2020年10月

鍋屋バイテック会社
国内営業部

標準ロープシーブ 下穴径変更のご案内

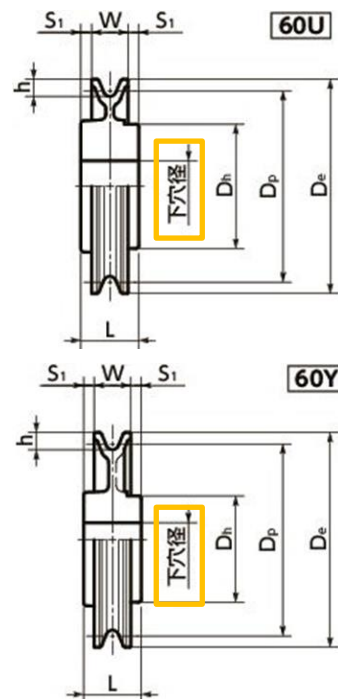
下記品番の標準ロープシーブ・下穴品について、下穴径寸法を変更いたします。

品番	現行下穴径	新下穴径
RS14-18-265-1	90	96
RS14-20-280-1	100	106
RS14-25-355-1	140	149
RS16-18-300-1	90	96
RS16-20-335-1	100	106
RS16-25-400-1	140	149
RS18-18-335-1	90	96
RS18-20-375-1	100	106
RS20-18-375-1	90	96
RS20-20-400-1	100	106
